Stadt Sankt Augustin

Verkehrskonzeption

**für den Abschnitt der L 16 im Bereich
der Bebauungspläne Nr. 306 „Johann-Quadt-Straße“
und Nr. 416 „Fasanenweg“**

Bericht

Bild 4-4: Lageplanausschnitt – Erschließung B-Plan Nr. 306 Johann-Quadt-Straße
[Quelle: Büro StadtVerkehr]

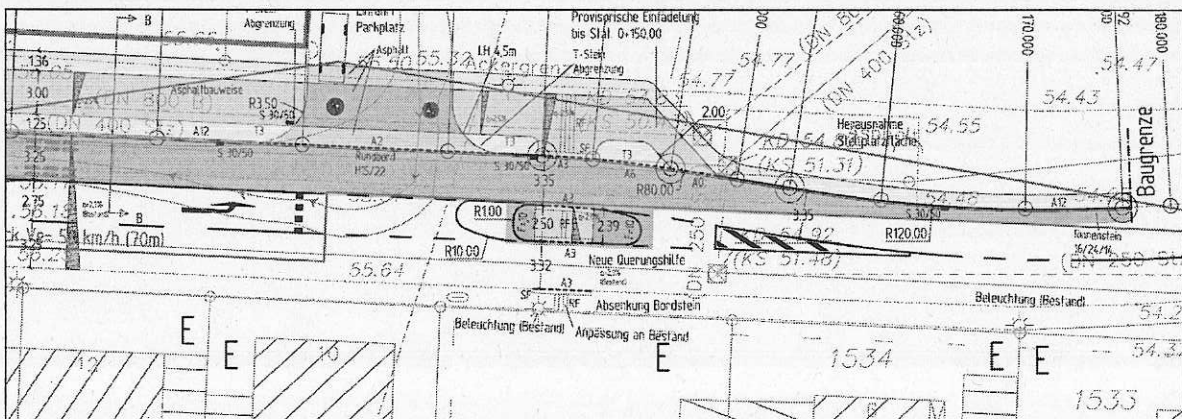
Die Verlängerung des bestehenden Weges und die vorgesehene Anordnung als Gehweg mit der Regelung Radfahrer frei (Z. 239 + ZZ. 1022-10) wird positiv gewertet. Aufgrund der Zuordnung in den Belastungsbereich II sowie der fehlenden Wege entlang der L 16 im Abschnitt Bahnhofstraße – Lichweg sollte eine Benutzungspflicht des Weges im Seitenraum nicht vorgesehen werden. Die Anlage von Schutzstreifen ist aufgrund der Fahrbahnbreite und des notwendigen Linksabbiegers zum Discounter nicht möglich.

Es wird jedoch empfohlen, den Weg bis zur Unterführung bzw. der heutigen Bike & Ride-Anlage fortzuführen, um eine Führungskontinuität entlang des Streckenabschnittes gewähren zu können. Zudem werden zukünftig auch Fußgänger sowie Radfahrer von der Bahnhofstraße kommend den Discounter bzw. die Kindertagesstätte als Ziele ansteuern. Diesen Personen sollte bereits ab Höhe Bahnhofstraße eine qualitativ hochwertige Führung im Seitenraum angeboten werden.

Bei Weiterführung des Weges bis zur Unterführung wäre jedoch eine weitere Überquerungsanlage (Mittelinsel) im Bereich der Einmündung Bahnhofstraße notwendig. Die Insel würde zusätzlich den Übergang in Abschnitt II (Unterführung) betonen und durch ggf. eine Fahrstreifeneinengung zur Geschwindigkeitsreduktion beitragen. Im Schatten der Insel könnte zusätzlich für linksabbiegende Radfahrer in die Bahnhofstraße ein markierter Aufstellbereich angelegt werden.

Wie im Lage- und Markierungsplan dargestellt, sollte die ggf. stark befahrene Zufahrt zum Discounter rot eingefärbt werden. Es sollten jedoch nicht das Z. 239 Gehweg als Piktogramm sondern ein Fußgänger und Fahrradsymbol mit zwei gegengerichteten Pfeilen als Piktogramme aufgebracht werden. Zusätzlich ist bei der Ausfahrt das Zeichen 205 StVO „Vorfahrt gewähren!“ mit dem Zusatzzeichen 1000-32 aufzustellen.

Bild 4-10: Lageplanausschnitt – Erschließung B-Plan Nr. 416 Fasanenweg
[Quelle: Kohlenbach + Sander]

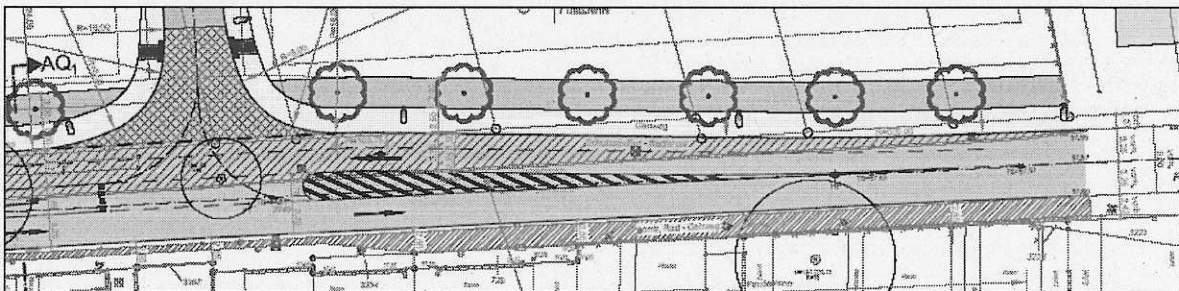
Aufgrund der Fahrbahnbreite von 6,50 m und der im Bestand teilweise schmalen Seitenräume, die aufgrund der angrenzenden Bebauung nicht verbreitert werden können, stehen für den Abschnitt IV kaum Führungsvarianten für den Radverkehr zur Verfügung. Mit dem Lageplan zur Erschließung des B-Plangebiets Nr. 416 steht ein Vorschlag im Raum, der aufgegriffen werden sollte.

Der Fahrbahnquerschnitt lässt nur eine einseitige Schutzstreifenführung zu. Da die Wege im Seitenraum auf der Nordseite zu schmal sind, sollte dieser Schutzstreifen wie im Lageplan eingezeichnet, in Fahrtrichtung Meindorf markiert werden. Die Breite des Schutzstreifens sollte 1,50 m betragen. Der Schutzstreifen sollte – wie bereits von der Stadt Sankt Augustin geplant – am Kreisverkehr Siegstraße (L 143) beginnen. Die Sperrflächen vor den Inseln sollten deutlich kürzer ausfallen, damit längere Abschnitte entstehen, in denen nicht durch eine mittlere Markierung eine Trennung der Fahrstreifen entsteht. Die Restfahrbahn von 5,0 m sollte möglichst nicht durch eine Leitlinie unterteilt werden.

Wie im Lageplan eingezeichnet, sollte der südliche Gehweg auf mindestens 2,50 m verbreitert und eine Radverkehrsfreigabe (ZZ. 1022-10) anstelle einer benutzungspflichtigen Radverkehrsführung angeordnet werden.
